Mission régionale d'autorité environnementale
Île-de-France

**Avis en date du 27 avril 2018
de la Mission régionale d'autorité environnementale d'Île-de-France sur le
projet de requalification du site des Mathurins
situé à Bagneux(Hauts-de-Seine)**

Illustration 6: Plan masse des voiries et des aménagements paysagers - Source : étude d'impact, p. 15 - annotations DRIEE

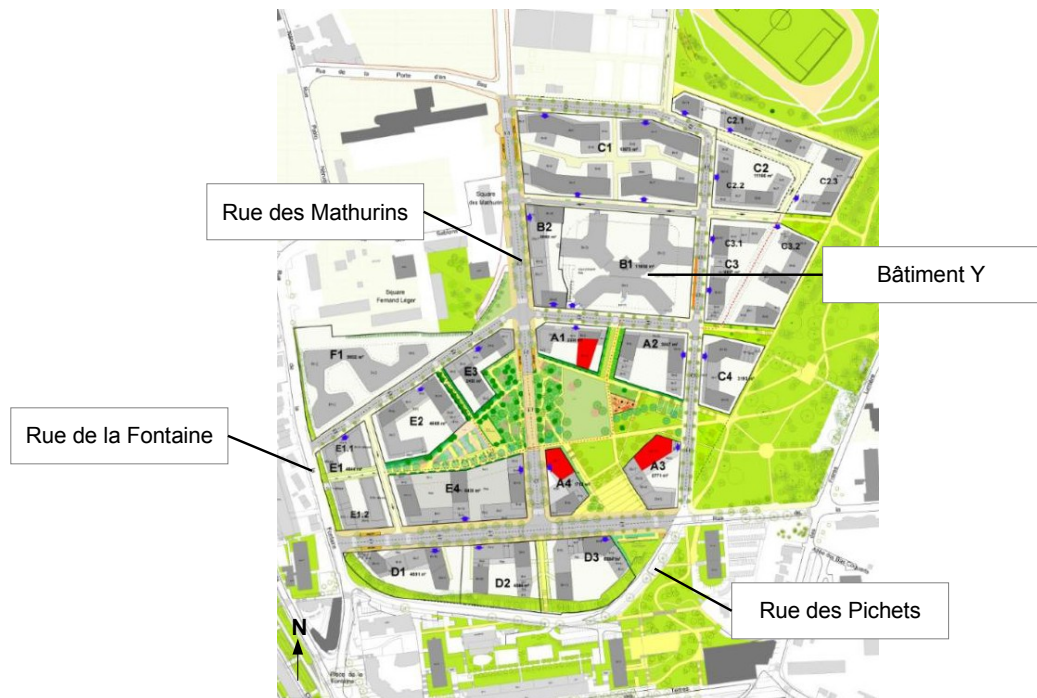
- **de présenter ce tracé sur une carte ;**
- **de préciser que cette option nécessite la création d'une nouvelle voie⁶ et d'étudier son impact sur le parc Richelieu.**

L'organisation des voiries est exposée selon le plan masse ci-dessous (cf. Illustration 6). L'étude d'impact indique (p. 15) que deux options sont actuellement encore à l'étude selon la surface occupée par le programme tertiaire au nord du site (cf. parcelle B1). La MRAe rappelle, comme préconisé dans l'avis de 2016, qu'il convient de présenter clairement la deuxième option envisagée en expliquant les différences entre les deux scénarios.

Illustration 7: Hauteurs du bâti - source : annexe 13, cahiers des prescriptions, p. 54

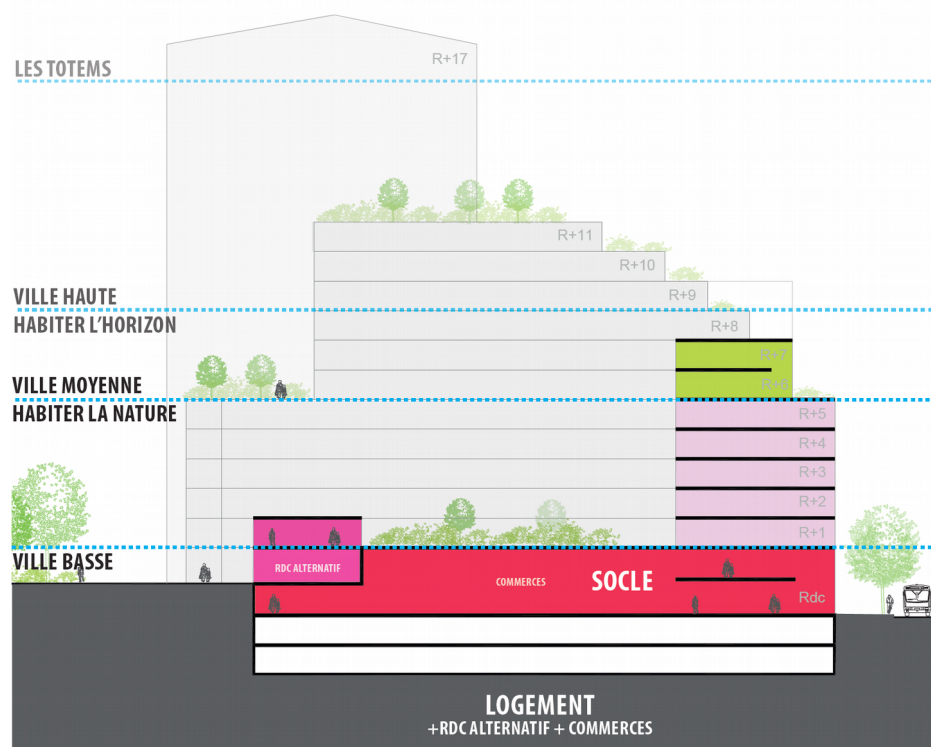
Le projet prévoit plusieurs niveaux de hauteurs pour le nouveau quartier (cf. Illustration 7) : la « ville basse » en R+1 associée aux espaces libres publics ou privés dédiés aux commerces, la « ville moyenne » avec une hauteur moyenne en R+5, la « ville haute » à partir de R+8 et jusqu'à R+17 sur trois immeubles dits « totems » aux abords du parc du Belvédère.
